Informe Final LM-INF-IC-D-0009-2020

Evaluación de los estudios preliminares, la calidad de los materiales y los procesos constructivos del proyecto: Ampliación y rehabilitación de la Ruta Nacional N°1, Carretera Interamericana Norte, sección: Limonal - Cañas

INFORME DE AUDITORÍA TÉCNICA EXTERNA

Proyecto: Ampliación y rehabilitación de la Ruta Nacional N°1, Carretera Interamericana Norte, sección: Limonal - Cañas

Figura 16. Resultados obtenidos por el laboratorio de verificación para la resistencia a la compresión simple a los 28 días de las muestras de concreto estructural clase A
Fuente: LGC, 2019-2020

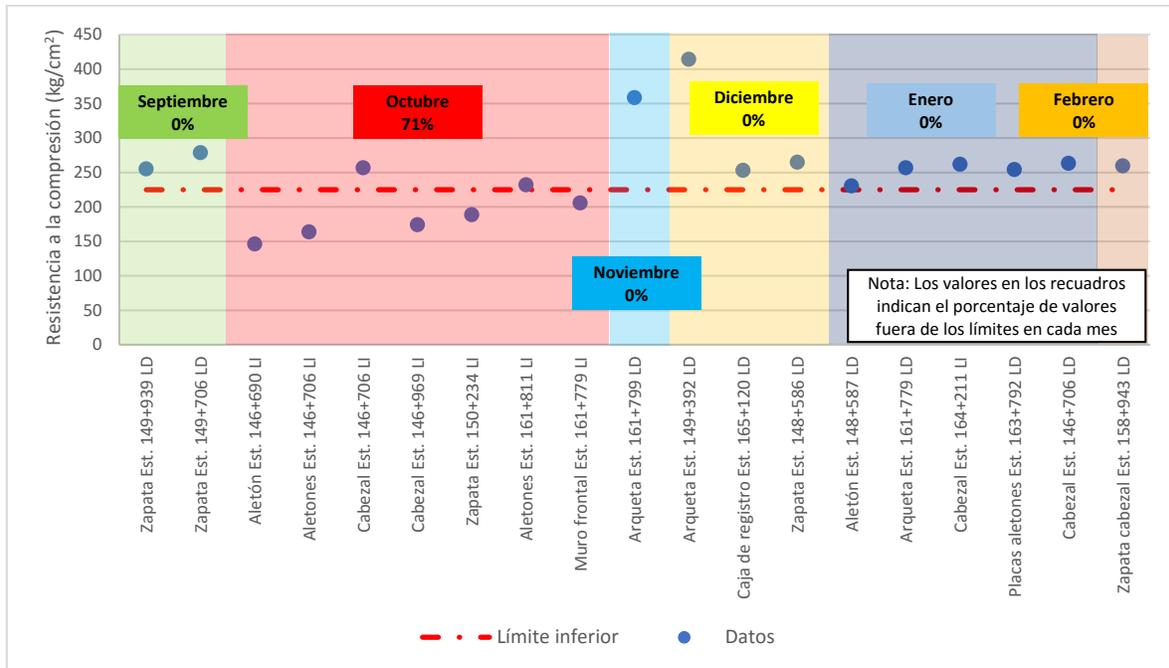
En la Figura 16, se muestran los resultados obtenidos por el laboratorio de verificación para la resistencia a la compresión simple a los 28 días. Los resultados mostrados en la Figura 16 son el promedio de los resultados obtenidos a 28 días.

Como se observa en la Figura 16, cinco de los resultados obtenidos por el laboratorio de verificación no satisfacen la resistencia mínima requerida a la compresión simple a 28 días para concreto estructural clase A. Al respecto, la Supervisión del proyecto emitió la no conformidad N°34 (emitida el 20/11/2019) debido a incumplimientos en la resistencia esperada en estos cinco elementos. Al momento de emitir este informe, la no conformidad N°34 se encuentra abierta.

Según lo indicado en el oficio 1164-2020 (de fecha 26/08/2020), se le instruyó al Contratista realizar la demolición y reconstrucción de las siguientes estructuras:

Figura 18. Resultados obtenidos por el laboratorio de verificación para el asentamiento de las muestras de concreto estructural clase A
Fuente: LCG, 2019-2020

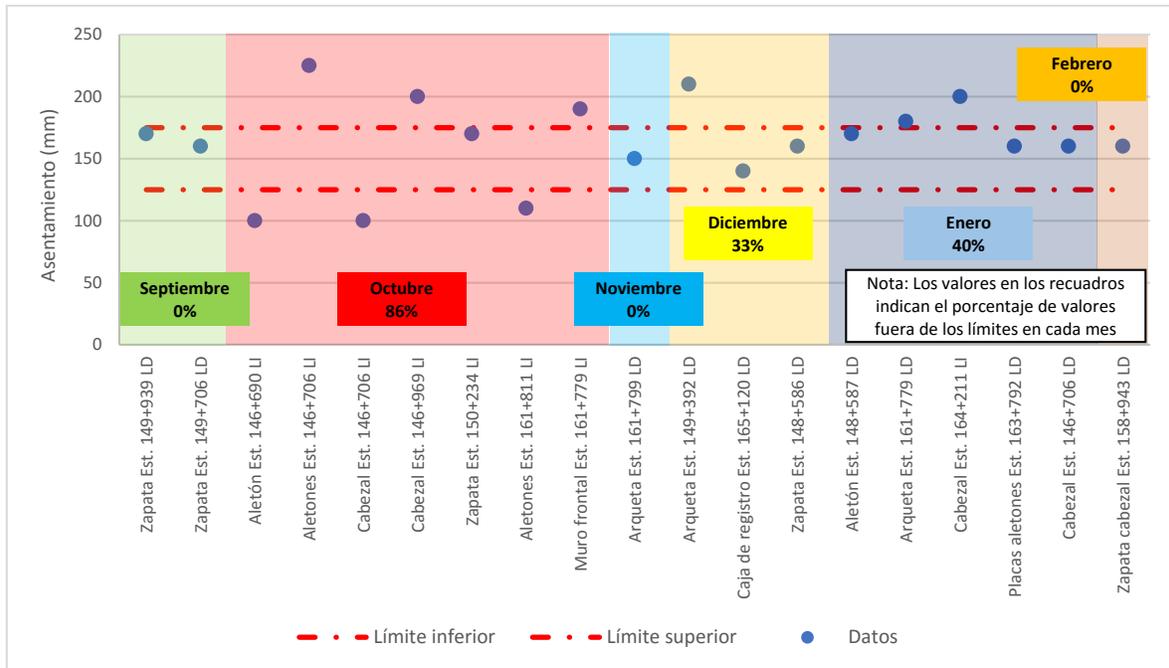
Como se puede observar en la Figura 18, el Contratista no ha realizado un adecuado control de este parámetro, por lo que se observa una gran dispersión en éste, encontrándose valores desde los 100 mm hasta los 225 mm.

Un asentamiento muy bajo dificulta la trabajabilidad del concreto y puede generar acabados deficientes, facilitando la aparición de nidos de piedra. En contraparte, un asentamiento muy alto genera un concreto susceptible a la segregación, perjudicando de igual manera la calidad final del concreto.

Al respecto, la Supervisión del proyecto indica, en el oficio CR1-DI-527-2020 (de fecha 07/05/2020), que la colocación de concreto fuera de los límites recomendados para el asentamiento se ha realizado a cuenta y riesgo del Contratista y que se han emitido las no conformidades N°43 (de fecha 20/01/2020) y N°55 (de fecha 18/03/2020), que pueden estar relacionadas a asentamientos inadecuados a la hora de colocar el concreto. Al momento de emitir este informe, la no conformidad N°43 se encuentra cerrada, mientras que la no conformidad N°55 se encuentra abierta.

Figura 21. Resultados obtenidos por el laboratorio de verificación para el asentamiento de las muestras de concreto estructural clase B para bastiones
Fuente: LCG, 2020

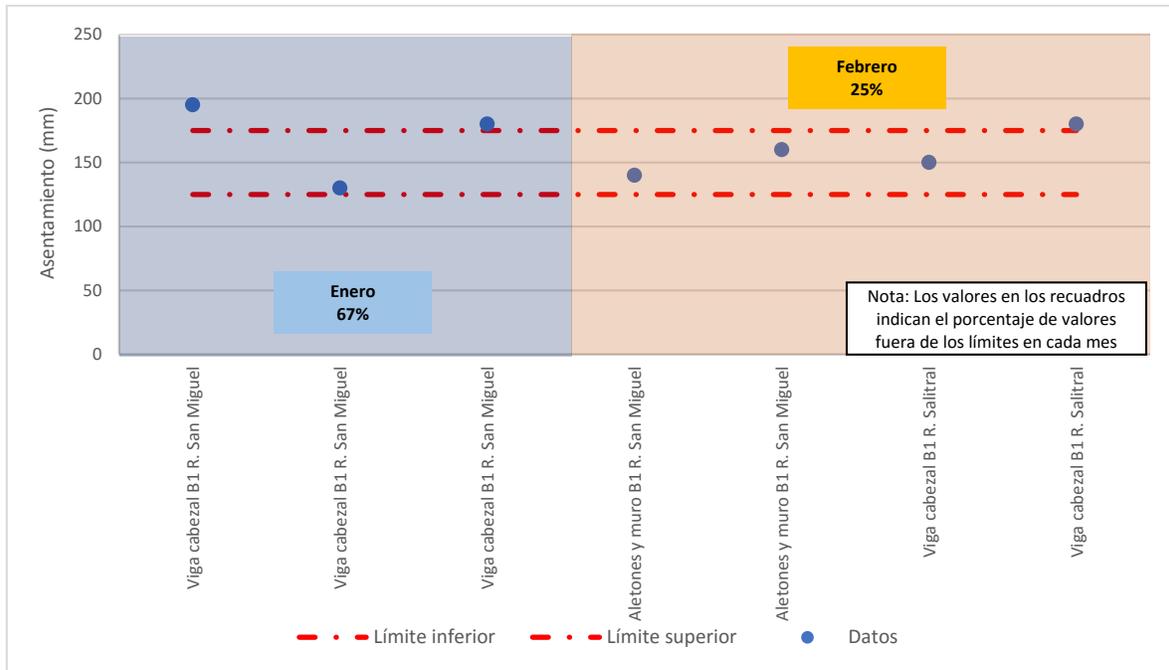
Como se observa en la Figura 21, tres de las siete muestras analizadas se encuentran ligeramente por encima del límite superior establecido en el diseño de mezcla.

Según lo indicado en el oficio 1164-2020 (de fecha 26/08/2020), la colocación de concreto que presente características fuera de los parámetros se ha realizado a cuenta y riesgo del Contratista.

Figura 22. Resultados obtenidos por el laboratorio de verificación para la resistencia a la compresión simple a los 28 días de las muestras de concreto estructural clase B para pilotes
Fuente: LCG, 2019

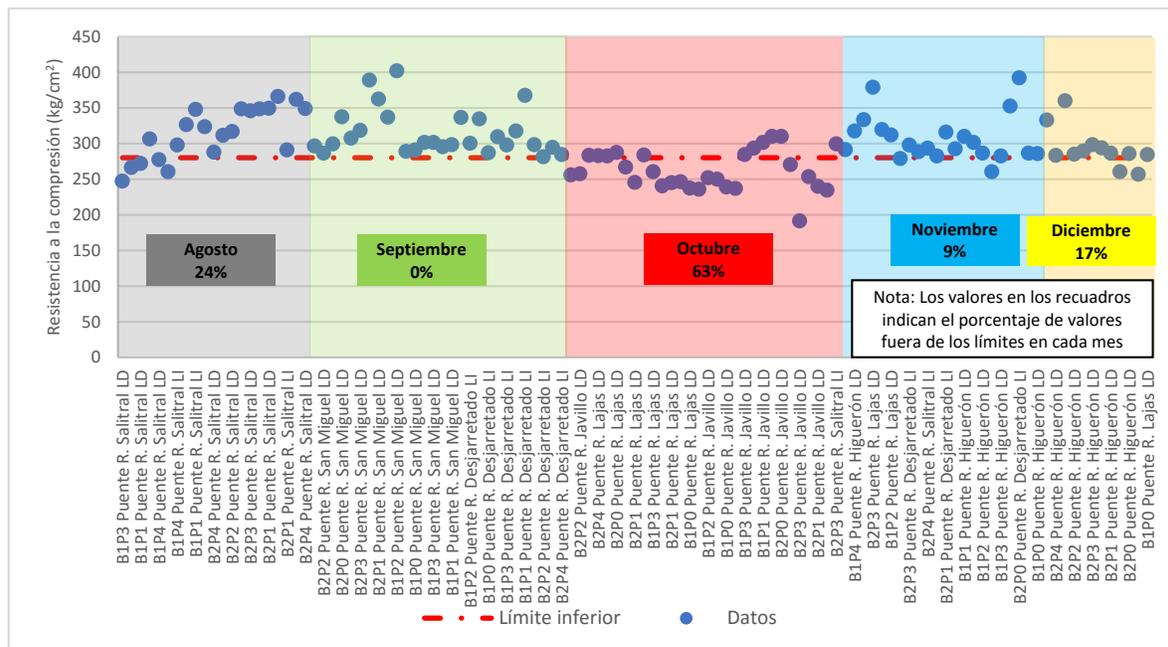
Como se observa en la Figura 22, el mes de octubre de 2019 fue el mes que presentó la mayor cantidad de muestras con resistencia menor a la requerida, donde el 63% de los especímenes ensayados durante este mes se encuentran por debajo de la resistencia mínima requerida. El mes de octubre es el mes más lluvioso para la zona del proyecto y se ha observado que los agregados utilizados en el proyecto para la fabricación del concreto no se encuentran protegidos contra la intemperie (ver Figura 23), lo que pudo haber aumentado la humedad natural de los agregados y, por ende, la relación agua-cemento de la mezcla. Este aumento en la relación agua-cemento pudo ocasionar una disminución de la resistencia del concreto. Esta situación también fue observada en el concreto estructural clase A (ver Figura 16), donde el 71% de los especímenes muestreados en el mes de octubre tienen una resistencia a la compresión simple a los 28 días menor a la establecida en los documentos contractuales.

Cabe mencionar que los resultados mostrados en la Figura 22 son el promedio de los resultados obtenidos por el laboratorio de verificación para las muestras falladas a la compresión simple a los 28 días.

Figura 26. Resultados obtenidos por el laboratorio de verificación para la malla de 19 mm de las muestras de subbase con graduación A Fuente: LCG, 2020

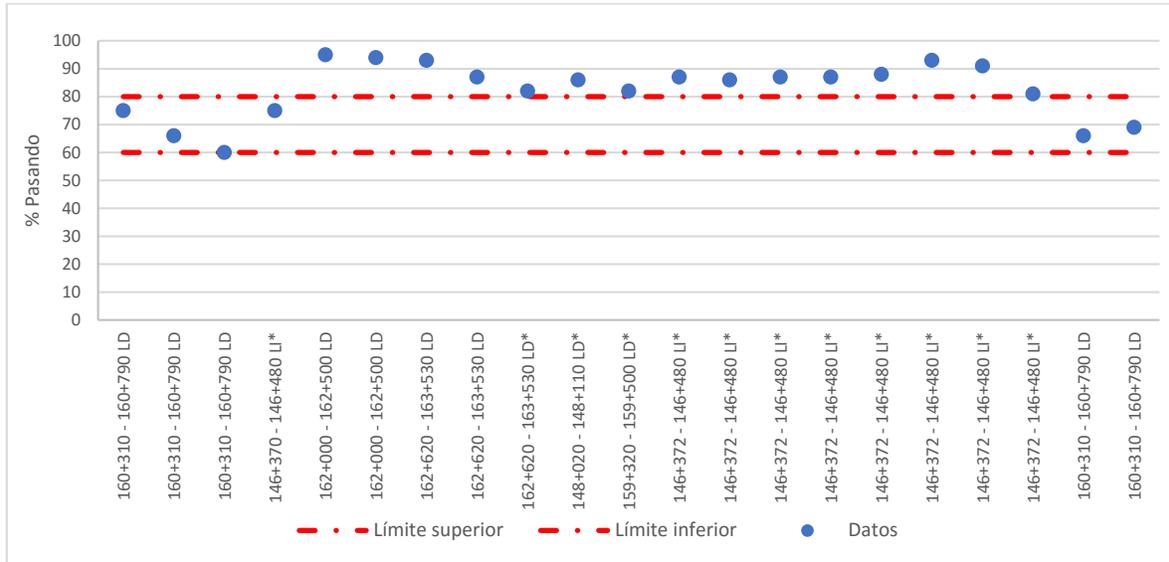
Como se puede observar en el Cuadro 10, se identificaron incumplimientos en las mallas de 19 mm y N°200 para el material de subbase con graduación A. Al determinar el factor de pago según la sección 107.05 del CR-2010, se determinó el rechazo de este material debido a incumplimientos en la malla de 19 mm. Dicha conclusión no es coincidente con la observada en el informe N°13-0203-2020 de LGC, donde no se analiza el factor de pago en la malla de 19 mm, pero no se observó en la propuesta técnica del Contratista ni en la sección 301.08 del CR-2010 dicha indicación. Además, vale la pena mencionar que todos aquellos materiales ensayados deben ser aceptados según la sección 107.04 o 107.05 del CR-2010; es decir, si para la malla de 19 mm no aplica el procedimiento estadístico descrito en la sección 107.05 del CR-2010, según acuerdo de los responsables del proyecto, dicha malla debió haber sido analizada según la sección 107.04, determinándose, de igual

manera, el rechazo de dicho material, pues se identifican varios incumplimientos en la malla de 19 mm (ver Figura 26).

Por otro lado, si la Supervisión afirma que los incumplimientos en la malla de 19 mm no afectan los límites de construcción, debe demostrar esta afirmación con ensayos de laboratorio que confirmen que, al alejarse de la curva de máxima densidad, la subbase no ve afectados los parámetros de deformación permanente y módulo resiliente. En tal caso, es necesario presentar la modificación

pertinente a las especificaciones del proyecto con el respaldo requerido. Dado que actualmente las especificaciones del proyecto indican que el material de subbase con graduación A debe cumplir con unos límites de especificación, el LanammeUCR procedió a evaluar los resultados obtenidos para esta malla y determinó que los incumplimientos presentados hacen que el material evaluado caiga en la zona de rechazo. Por lo tanto, no se modifica el contenido del hallazgo en este aspecto.

Figura 28. Resultados obtenidos por el laboratorio de verificación para el índice de plasticidad de las muestras de subbase. Fuente: LCG, 2020

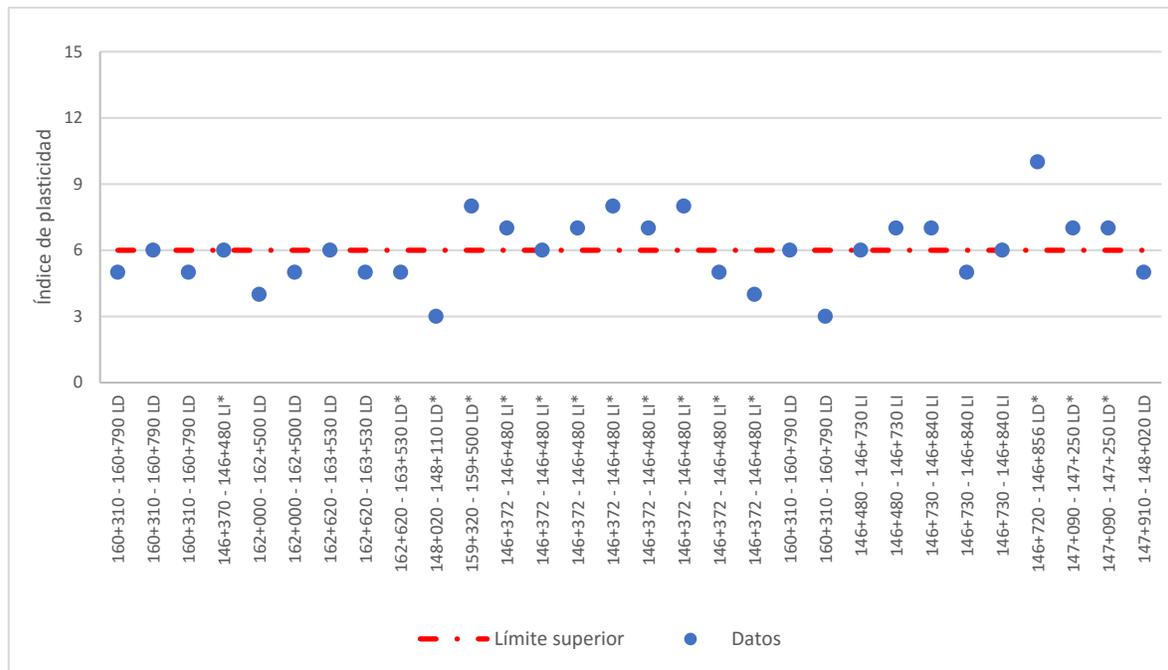
Como se observa en la Figura 28, algunas de las muestras de subbase ensayadas tienen un índice de plasticidad por encima del límite máximo permitido en los documentos contractuales del proyecto. Cabe mencionar que, según lo indicado en el informe N°13-0203-2020 de LGC, algunos de estos tramos se deben reparar por exceso de plasticidad (ver nota al pie del Cuadro 10 y Cuadro 11).

Según lo indicado en el oficio 1164-2020 (de fecha 26/08/2020), el Contratista realizó correcciones en los tramos en observación por incumplimientos en los límites de plasticidad y, posterior a estas correcciones, se reevaluó la granulometría de estos tramos.

En cuanto a los incumplimientos en los límites de plasticidad, se indica que el Contratista presentó un plan de remediación para estos tramos en observación según el oficio 2020-04-11 CIN/950/920/DT, mismo que fue aprobado por la Supervisión en el oficio CR1-DI-463-2020. Una vez solventado el incumplimiento en la plasticidad de los tramos en observación, se reevaluó la graduación para garantizar que, luego de las correcciones realizadas, los porcentajes en cada malla se mantuvieran dentro de los límites de especificación, lo que generó que el cálculo del factor de pago se actualizara. También se indica que el Laboratorio de Verificación realizó muestreos en conjunto con el Laboratorio de Autocontrol que evidencian que los tramos con incumplimientos en los límites de plasticidad han sido corregidos satisfactoriamente.
